OPINIA KOMINIARSKA

Dla lokalu przy ul. Fordońskiej 426/2

OPINIA 164/2013

Sporządzona przez mistrza kominiarskiego *Zdzisława Jasińskiego* na okoliczność **wentylacji w kuchni i łazience/WC/**

Bydgoszcz ul. Fordońska 426/2
/szkic sytuacyjny/

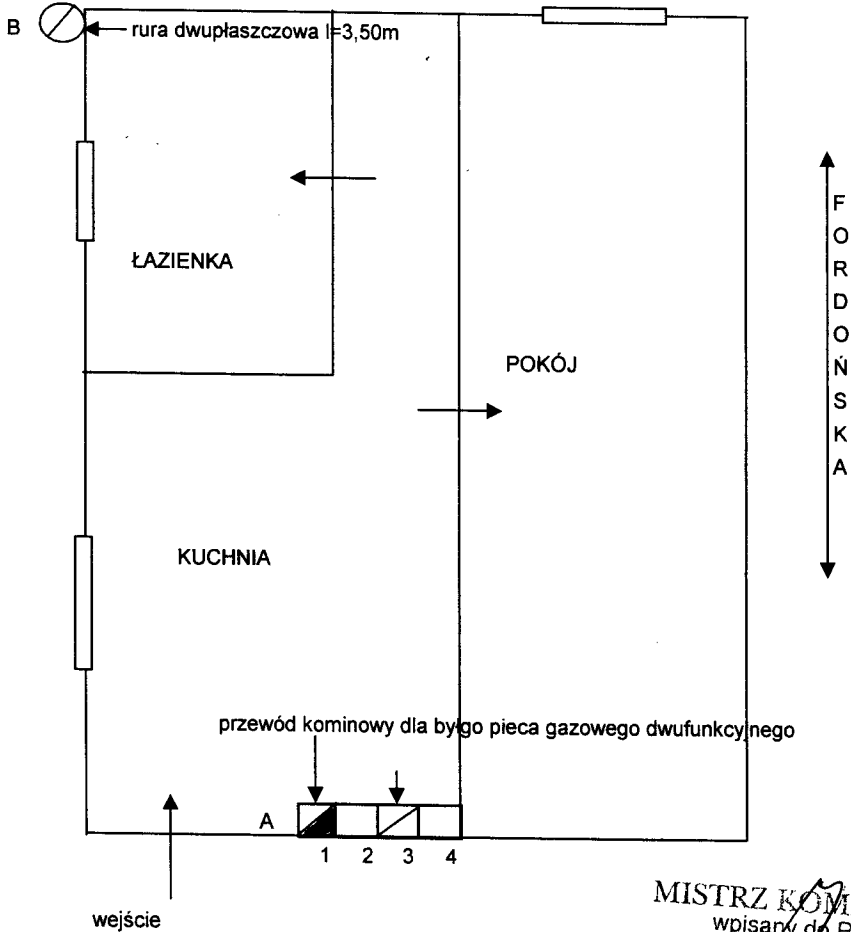
1. Wentylacja w kuchni – bez uwag /przewód kominowy wentylacyjny A-3/
2. Wentylacja w łazience – należy wykonać rurę dwupłaszczową o śred. wewnętrznej 150 mm i długości 3,50 m / patrz szkic/ komin B
